— 景観プレ・アドバイスの実施について — その2 (仮称) HBC・NTTUD 札幌プロジェクト (設計段階)

3. 景観アドバイス部会（設計段階）における意見交換

- ・実施回：令和2年度第3回景観アドバイス部会
- ・日時：令和3年1月28日（木）14:30~15:50
- ・会場：札幌市民交流プラザ 2階 SCARTS スタジオ1・2
- ・出席委員：岡本浩一部会長、小澤丈夫委員、窪田映子委員、松田泰明委員、森朋子委員、渡部純子委員、
- ・出席事業者：NTT都市開発株式会社、株式会社久米設計、高野ランドスケープ・プランニング株式会社

図1 北西側からのイメージパース

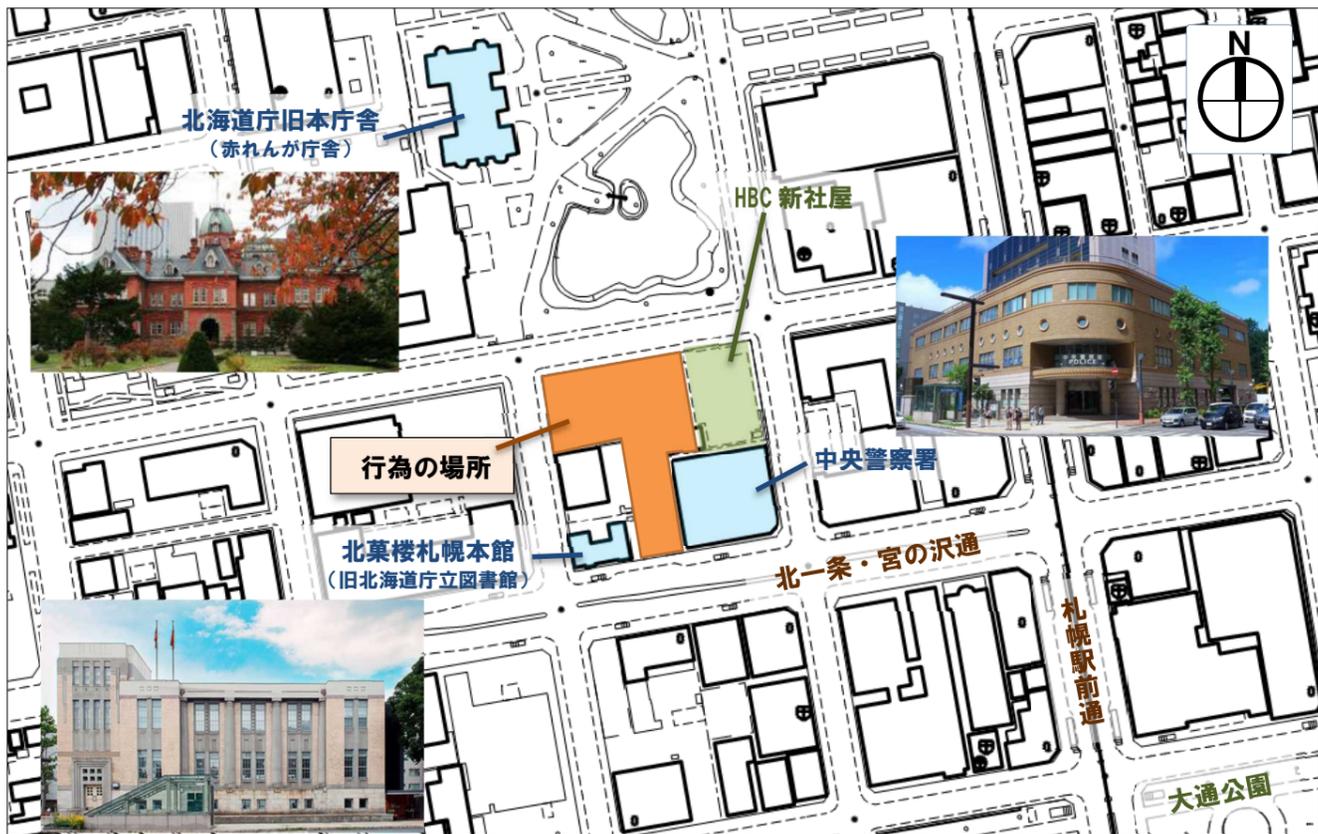
【委員】道庁前庭に正面から入ったところからどう見えるかについてシミュレーションした絵はないか。

【委員】その場所からの見え方は、道庁前庭正面からの視点とは異なるのではないか。旧北海道庁旧庁舎とセットで見える視点として、道庁前庭正面からの見え方が最も影響が大きいため、これについても検討していただきたい。

【事業者】その場所からのシミュレーションは用意できていないが、旧北海道庁の敷地内に新しくできる芝生広場のあたりからのシミュレーションのパース（図1）があり、同様の見え方になると思う。

図2 北一条道の沿道景観イメージ

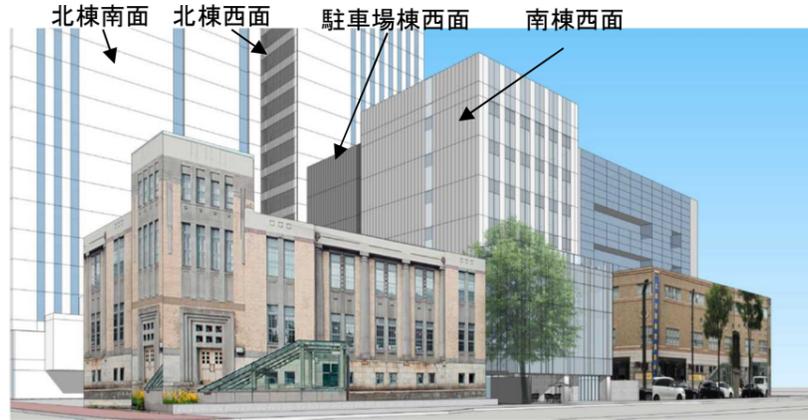
【委員】北菓楼札幌本館の背景となる部分として、北棟の南面や西面の一部、南棟の西面、駐車場棟の西面の4つのボリュームがあり、それぞれ材料も異なっている(図2)。このうち、ある面が非常に強くなってしまうと、北菓楼札幌本館の背景として非常に目立ちやすくなってしまいます。色のほか、反射や一日の太陽の動きでどういう風に見えるのかということをお細かくシミュレーションしながら丁寧に材料を決めていっていただきたい。おそれているパターンは、北菓楼の裏ががちゃがちゃとうるさくなってしまうことや、北棟の南面が輝いてしまって北菓楼を圧迫するものになってしまうことである。

【委員】南棟について、前面がガラスで作られていて、両隣の建物ともなじみが良いように思うが、「北菓楼の開口のプロポーションを意識したライン」(図3参照)については、両隣の建物に合わせると白がいいのか、あるいは、ヨーロッパのアイアンデザインにあるような、もう少し濃い色の方がいいのかというのは検討の余地があると思う。

【委員】南棟の上部にサインを掲出する予定となっているが、位置としては、「沿道景観の調和を意識したライン」(図3参照)の付近につける方が、景観として調和するのではないかとと思う。

【事業者】シミュレーションを行いながら、光沢やツヤについても検討していきたい。

【事業者】白にするよりも濃い色とする方が合うかもしれないので、検討してみたい。

【事業者】ビルサインについては、ガラスファサードの部分につけることも検討していきたい。
